第4回意見交換会 参考資料1 プラント長期停止期間中における
 保全ガイドライン等に関するコメントへの回答

第 4 回意見交換会 参考資料 1 プラント長期停止期間中における
保全ガイドライン等に関するコメントへの回答

参考: ATENA ガイドライン 図 5.2-1 通常保全サイクルにおける経年劣化管理の全体像

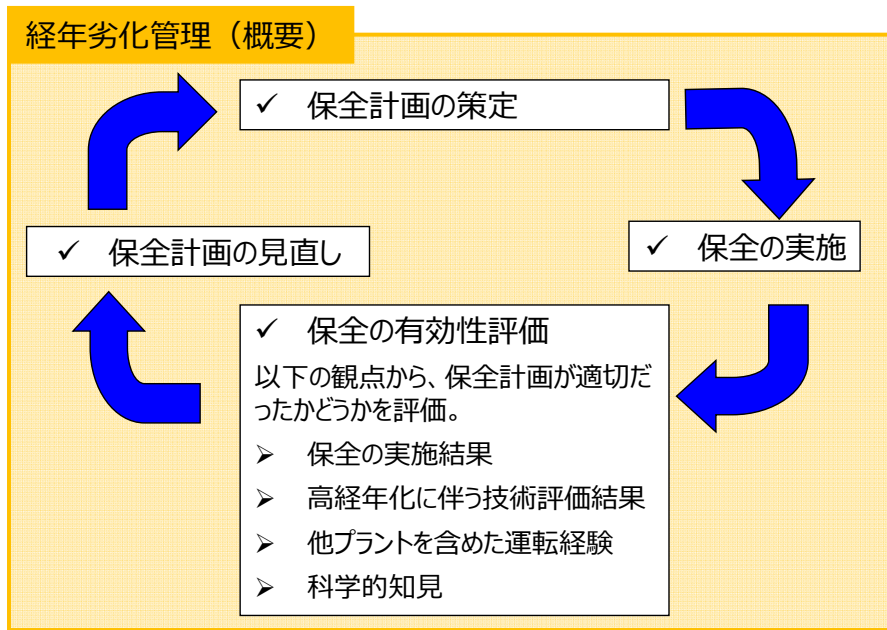
(b) 「(参考) 長期停止中保全活動の PLM 上の扱い」の欄には、国内既設プラントの至近の PLM 評価書において評価されている事象が記載されているが、「分類」と対応がとれていない。ガイドの目的は、「原子力発電所の安全な長期運転に向け、「特別な保全計画」として、各事業者の原子力発電所において保全活動に従事する職員が、法令及び原子炉施設保安規定に定める施設管理計画に基づき、長期停止期間中の構築物、系統及び機器に対する保全方法及び実施時期を定め、必要な保全活動を実施するにあたり」活用するという点から、異なる分類を新たに作ることは、現場が混乱するのではないか。

「プラント長期停止期間中における保全ガイドライン(案)」の16~18ページのとおり、保全計画の策定においては、高経年化に伴う技術評価結果も踏まえた点検計画を策定しており、発電所では、現業務において高経年化技術評価結果の内容を把握し保全を展開しております。

また、現場の点検計画は、高経年化技術評価だけではなく、トラブルの水平展開や新たな知見の反映等、さまざまな技術情報をインプットとして点検計画を策定し運用しています。

これは、保全計画は、資料2-2「プラント長期停止期間中における保全ガイドライン(案)」の16ページに示す通り、保全のPDCAを回し計画を適切に見直しながら保全活動を行っております。「プラント長期停止期間中における保全ガイドライン」で推奨される保全活動内容は、発電所において現状の保全内容で対応できているかを確認し、現状保全が十分でない場合は保全の見直しを行うこととなります。

今回のATENAガイド別添Aの保全ポイントについても、現場において、新たなインプット情報として他の技術情報と同様に取り扱われてQMSに基づいて処理され、点検計画に反映されていきますので、現場が混乱することはないと考えています。
